改善箇所説明図

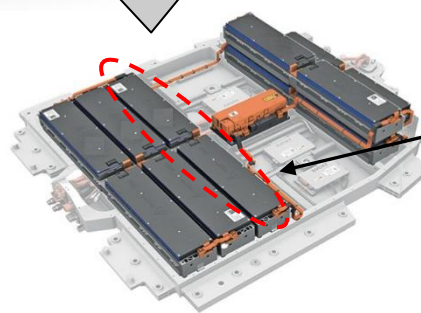
基準不適合発生箇所

セルモジュール

不具合の内容

高電圧バッテリーのセルモジュールにおいて、製造が不適切なため、電極シート（正極）の端部がずれていることにより、セパレーターが損傷することがある。そのため、セルモジュール内部で短絡が発生し、最悪の場合、火災に至るおそれがある。

改善の内容

全車両、高電圧バッテリーのセルモジュールを良品に交換する。

識別：作業完了車は、右フロントドアのアップーヒンジのボルト(頭)に白ペイントを塗布する。
